«ZXM-Zephyr 1024»

ревизия 00.1

Исправление ошибок в схеме и плате компьютера.

Местоположение на плате элементов, которые не следует запаивать

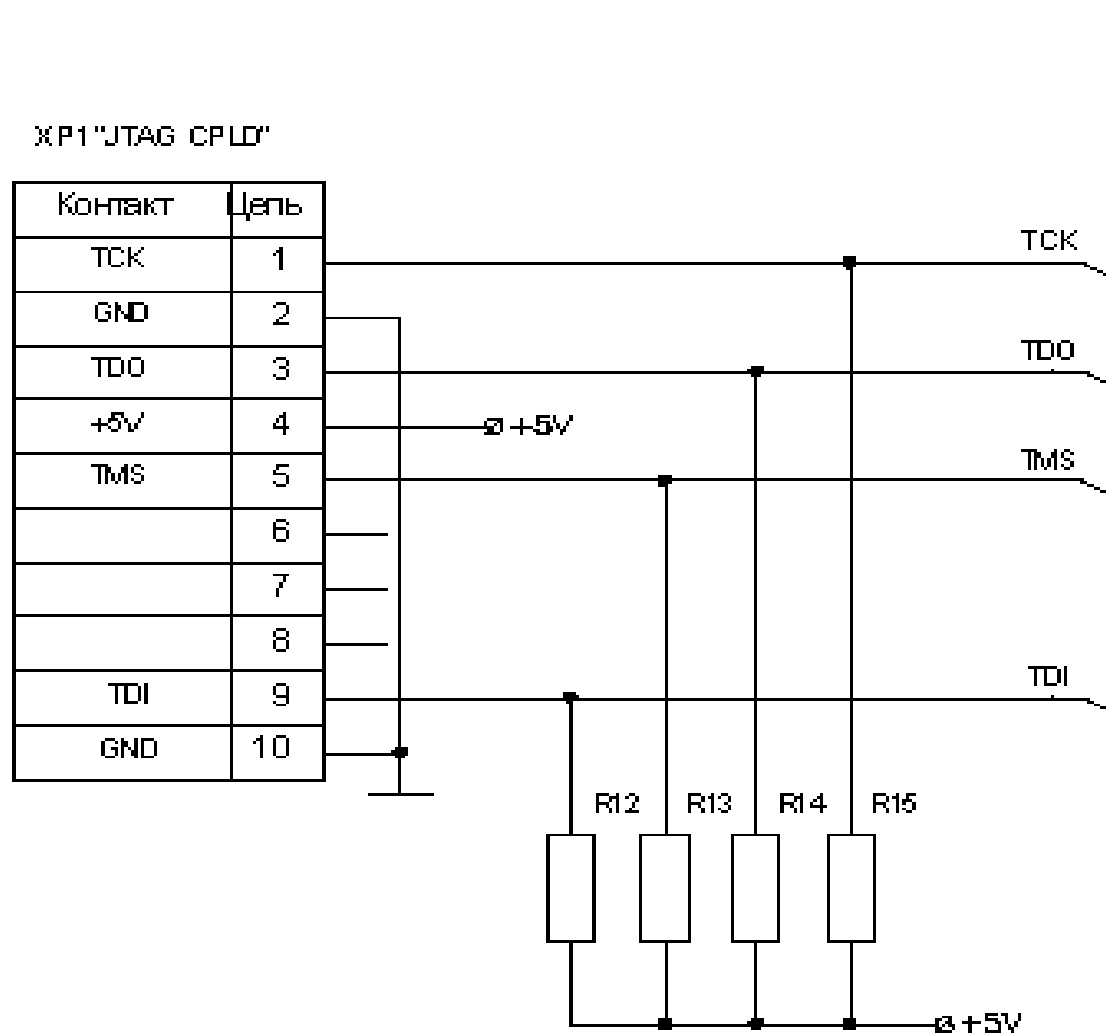
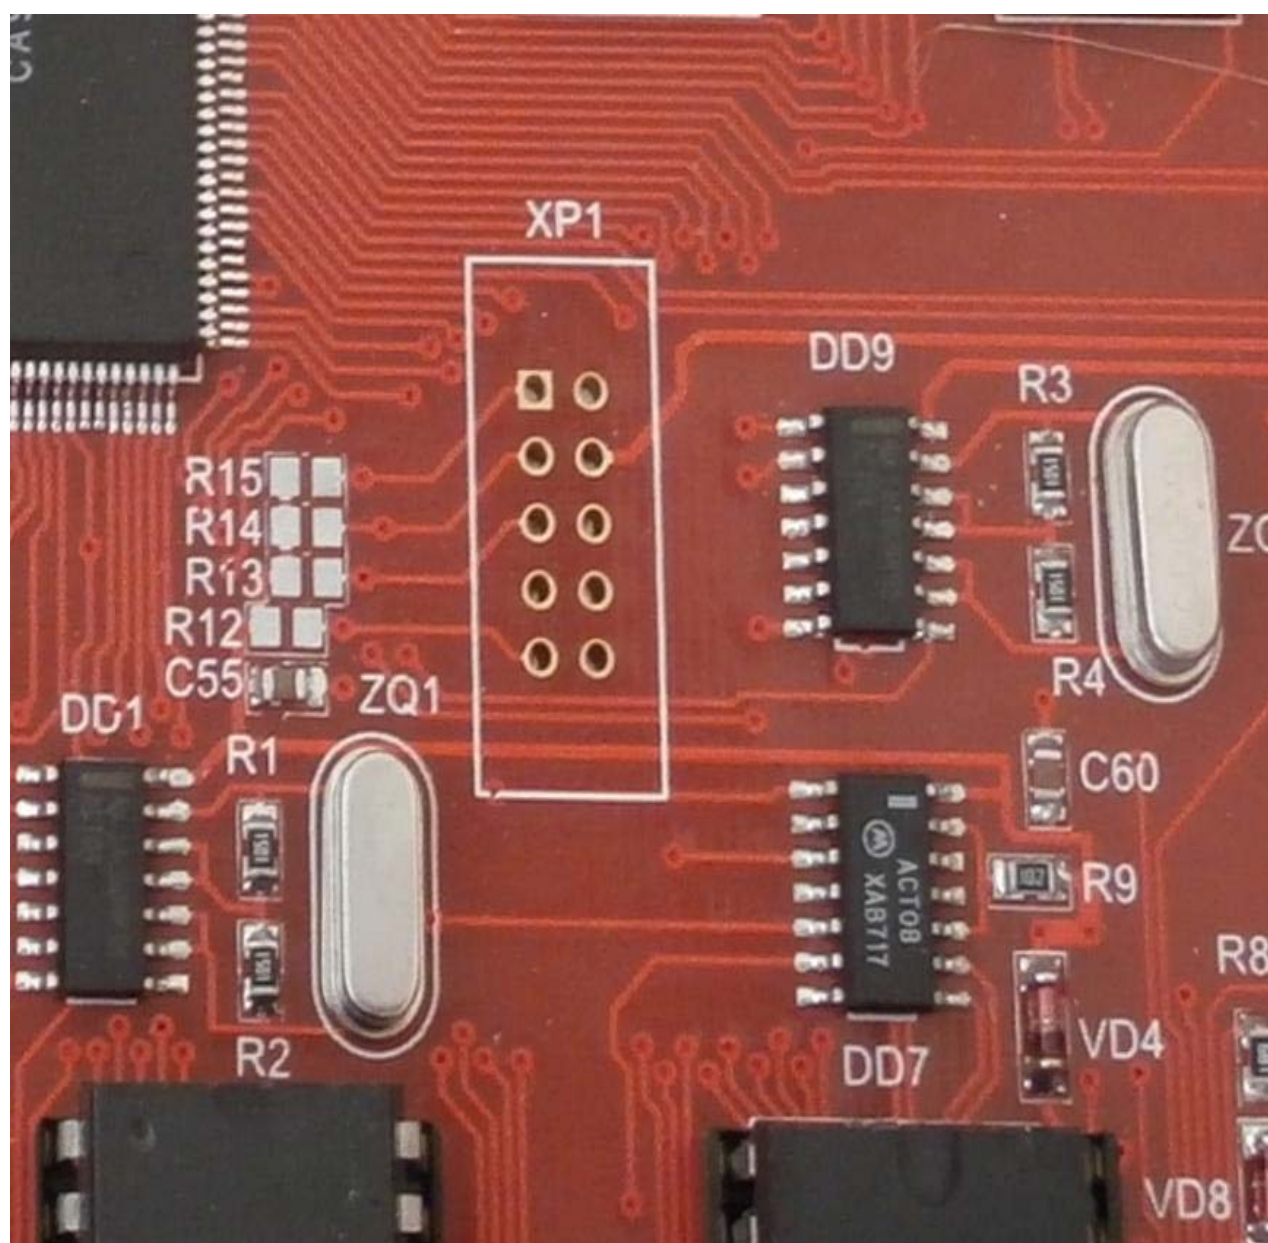
1. *Ненужный интерфейс JTAG* – При проектировании схемы компьютера была допущено досадное недоразумение. На основании технической документации микросхема DD2 (EPF8820A) имеет отладочный разъем JTAG, который как предполагалось задействовать при отладке конфигурации компьютера. Но при более детальном изучении оказалось, что этот разъем не совсем подходит для этих целей, хоть он и называется также как JTAG, только работает в другом режиме. Так что по сути дела получилось, что в компьютере данный разъем избыточен.

Для исправления этого недоразумения достаточно не запаивать элементы XP1, R12...R15.

Местоположение данной доработки на плате

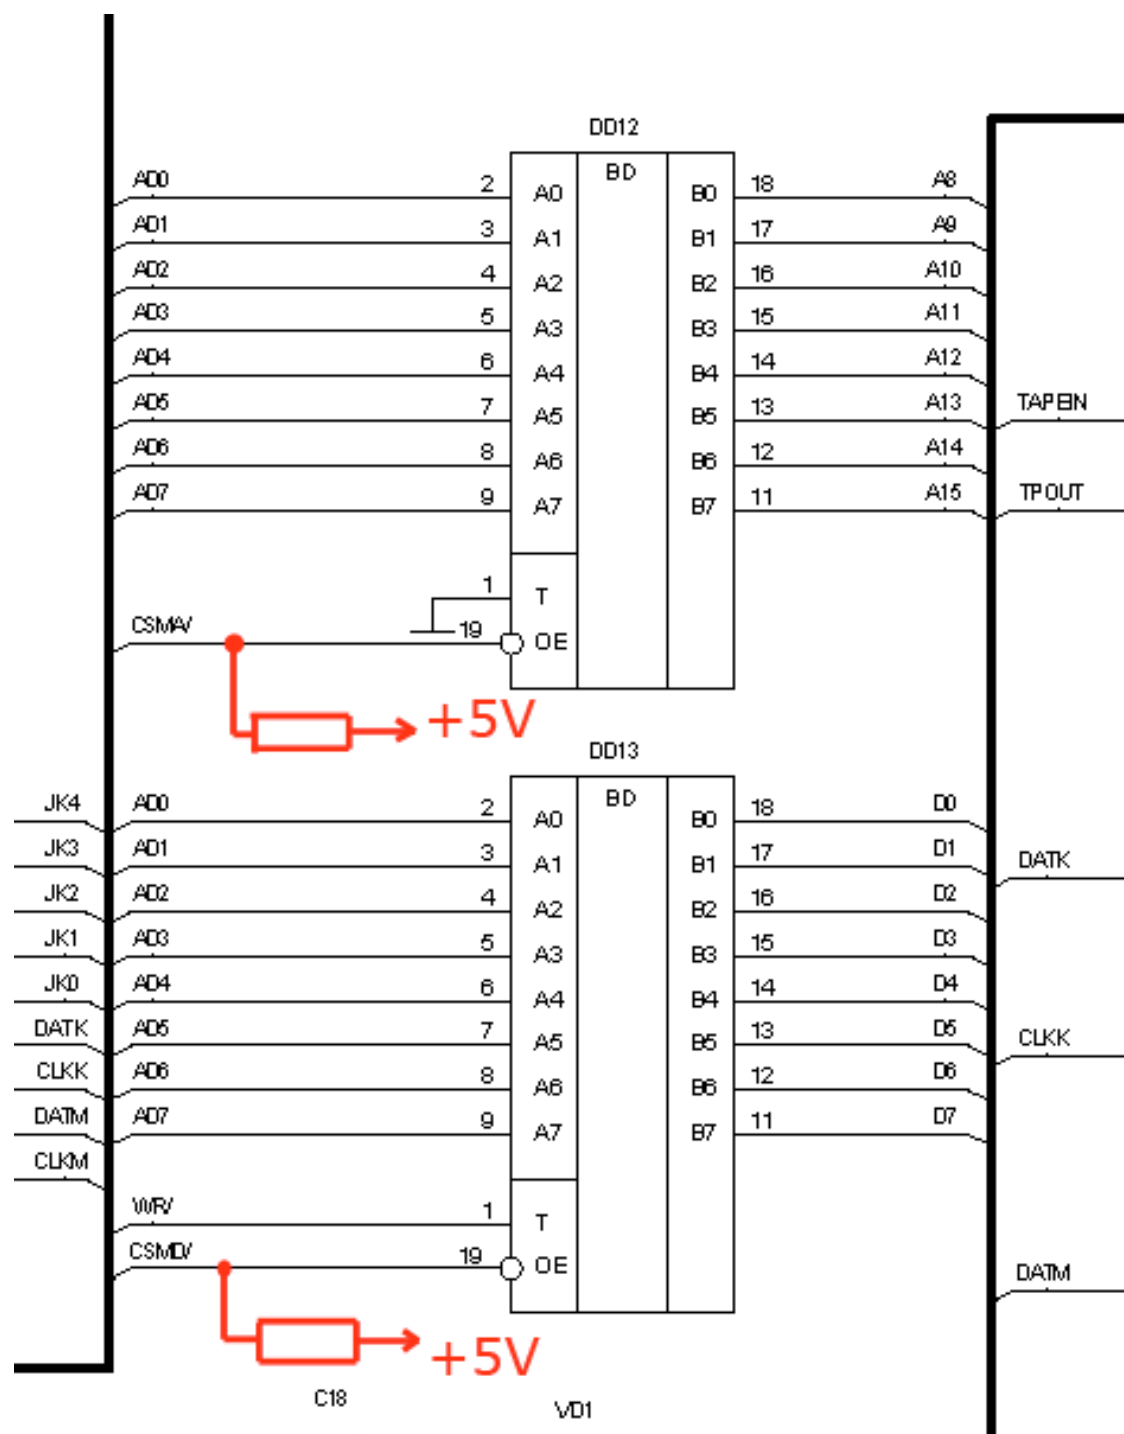
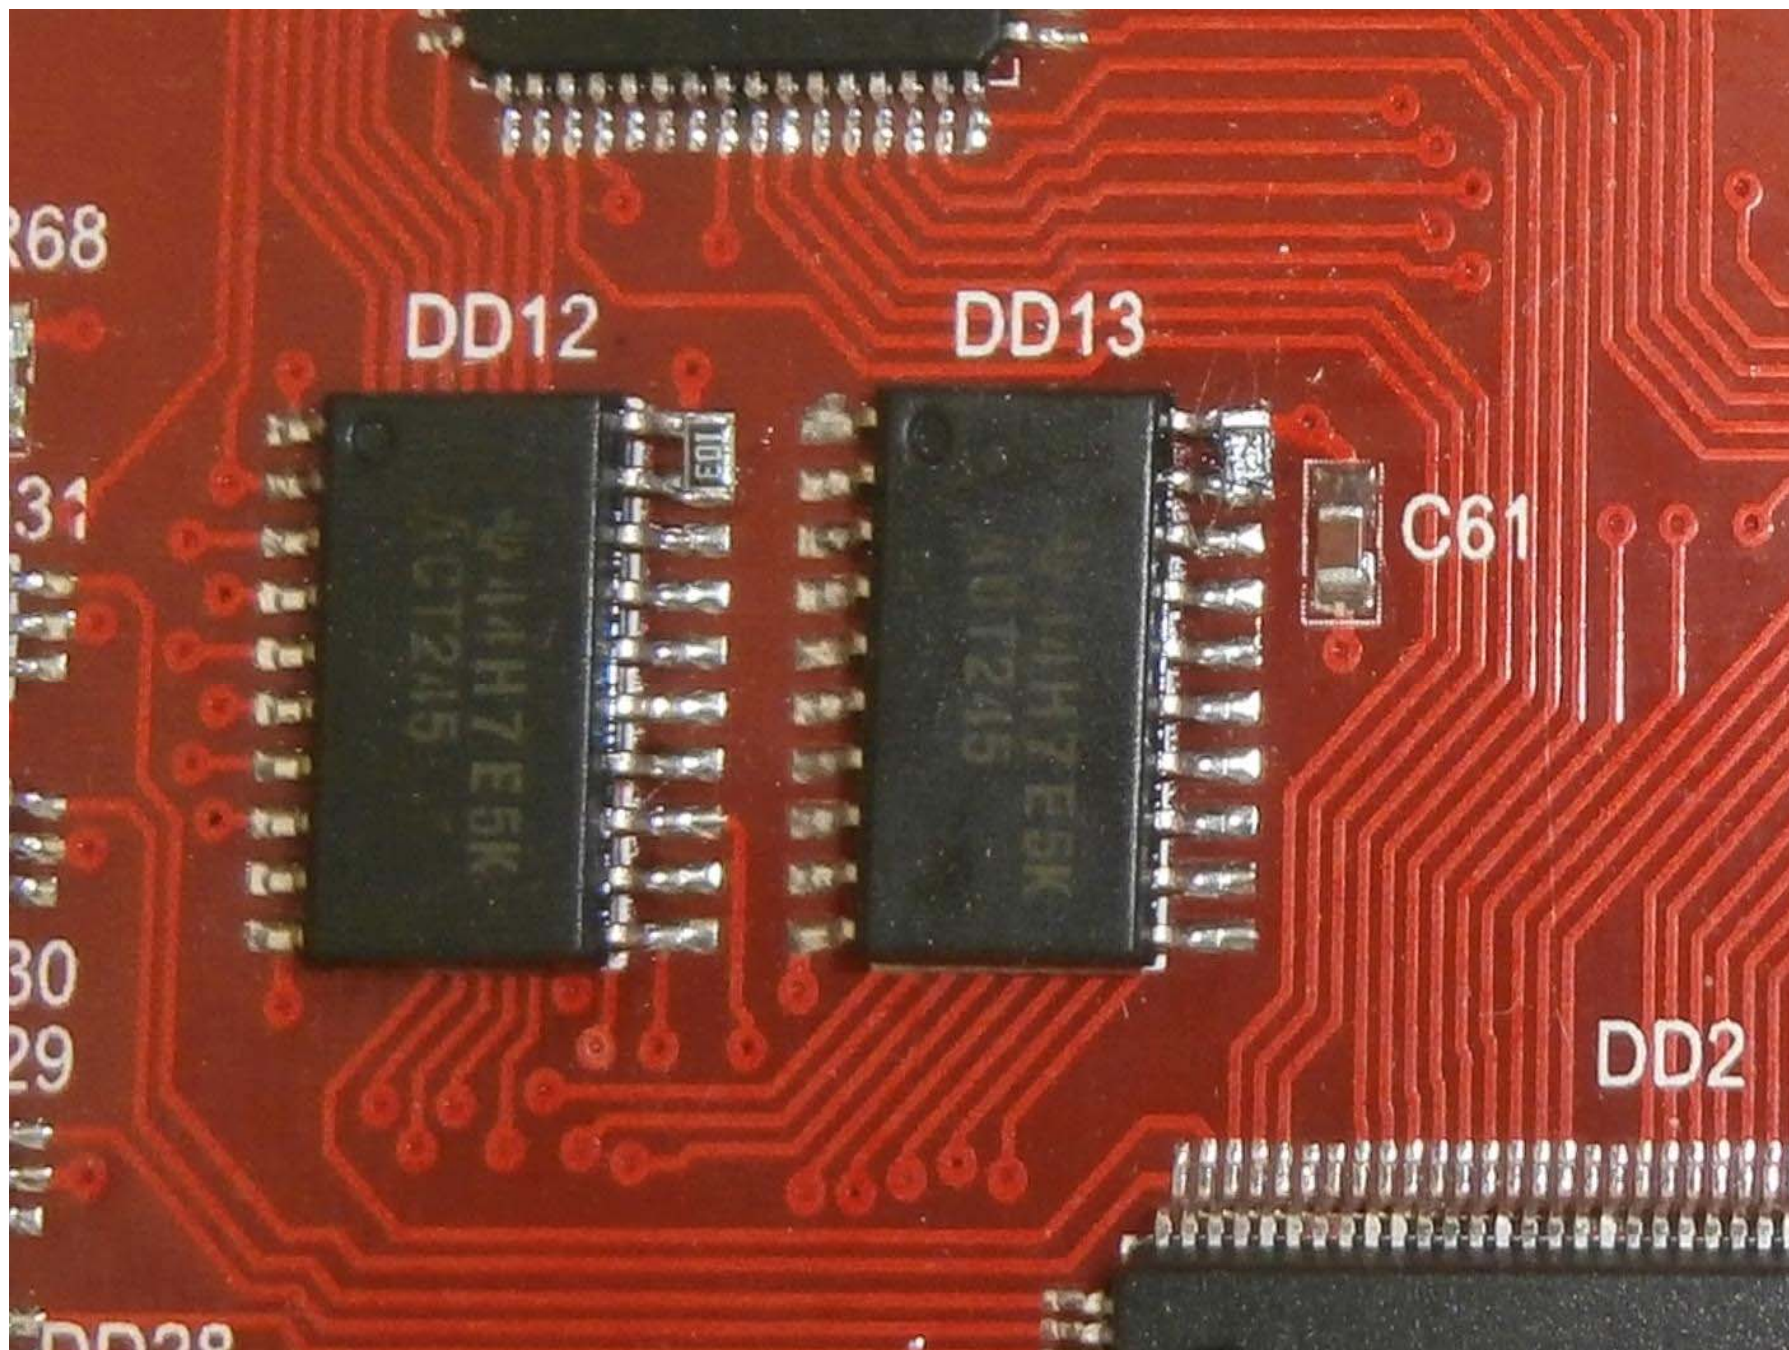
2. *Чрезмерный нагрев микросхем DD12 и DD13 при отсутствии конфигурации в ПЛИС* – При отсутствии загрузки конфигурации в ПЛИС, которая может произойти по разным причинам, например из-за отсутствия микросхемы ПЗУ DD4, происходит нагрев микросхем DD12 и DD13. Это происходит из-за неопределенного состояния выводов 19 (разрешение работы микросхем) этих микросхем.

Для устранения нагрева микросхем DD12 и DD13 необходимо припаять резисторы сопротивлением 10 кОм с одной стороны к выводам 19, а другими выводами к шине питания +5V, например к выводу 20 этих микросхем.

Местоположение данной доработки на плате

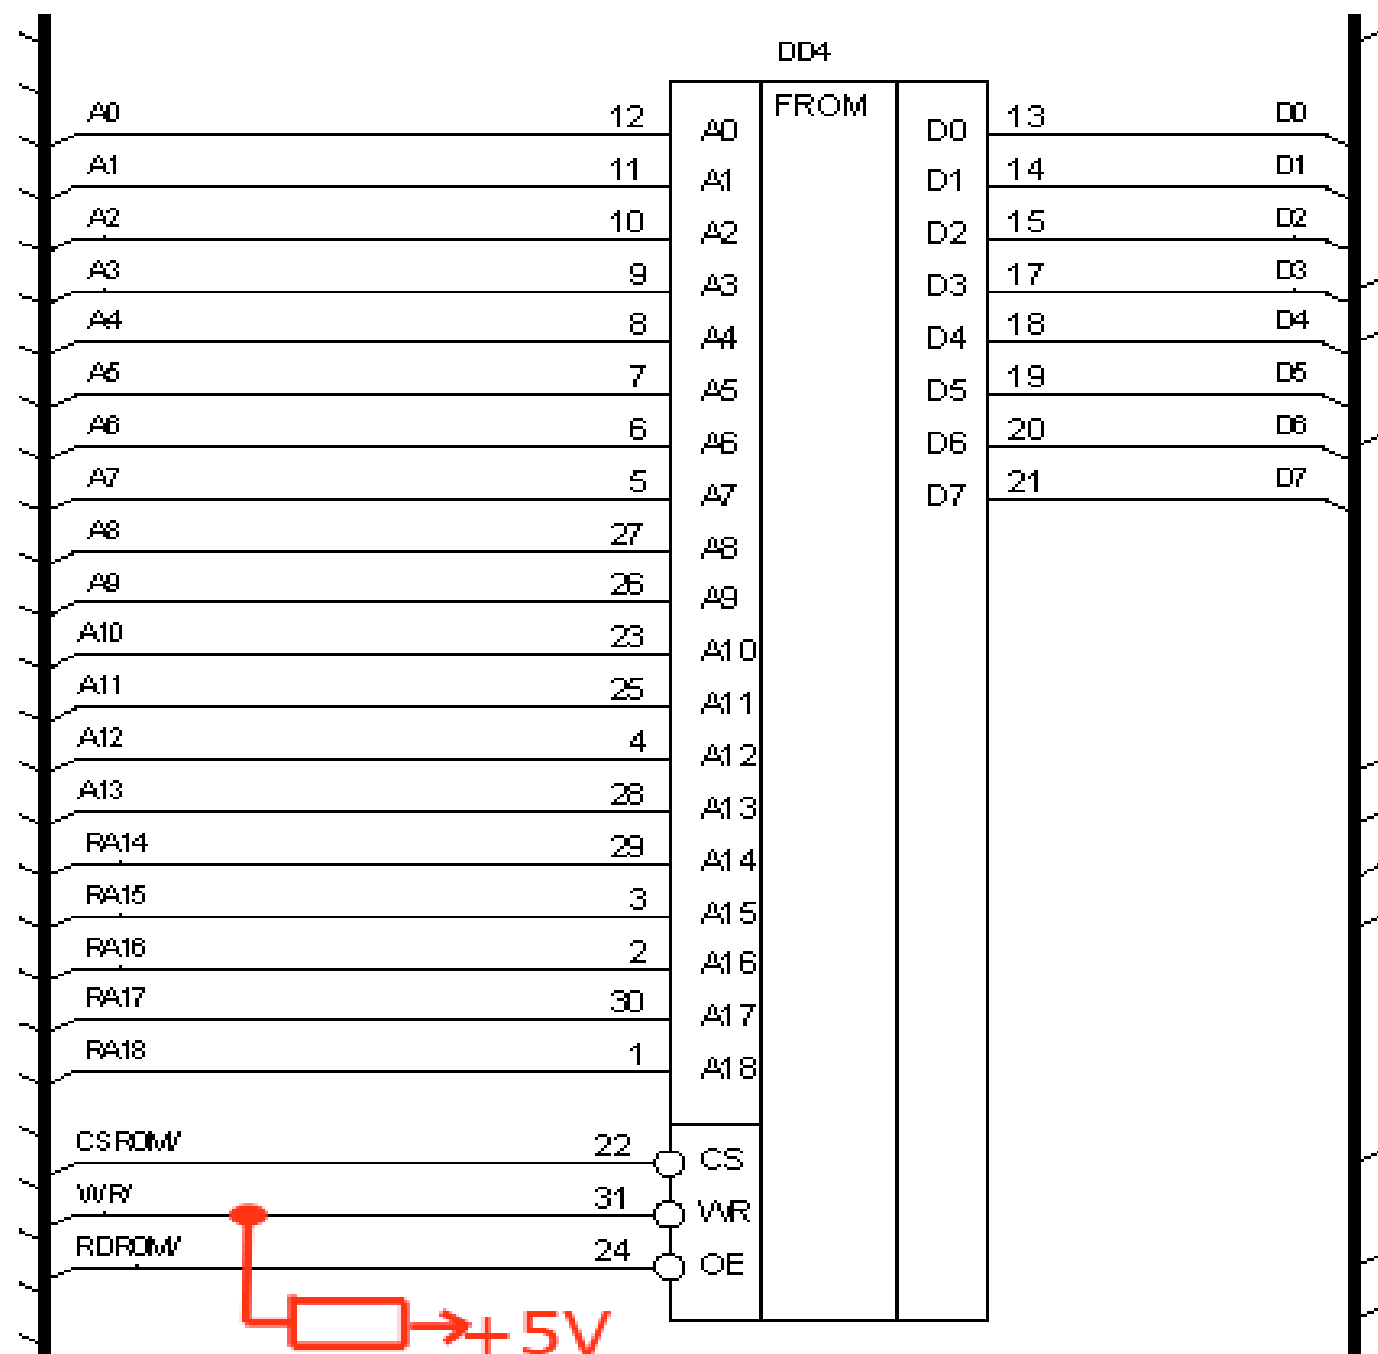
3. *Нестабильная загрузка конфигурации в ПЛИС* – В процессе работы компьютера было замечено, что не всегда загружается конфигурация ПЛИС из микросхемы ПЗУ DD4. Причем определенной закономерности обнаружить не удалось и лишь только при всестороннем анализе схемы и работы компьютера была найдена причина нестабильной загрузки конфигурации. В следствии того, что в момент загрузки конфигурации сигнал записи в микросхему ПЗУ остается в неопределенном состоянии возникает такая ситуация, что микросхема ПЗУ расценивает это состояние как попытку записи в микросхему и не выдает данные в шину, а наоборот ждет их..

Для повышения стабильности при загрузки конфигурации в микросхему ПЛИС из микросхемы ПЗУ необходимо подтянуть сигнал WR/ к шине питания +5V резистором сопротивлением 5,1 кОм, например припаяв его одной стороны к выводу 31, а другим к выводу 32 микросхемы DD4. Это удобно сделать с обратной стороны печатной платы.
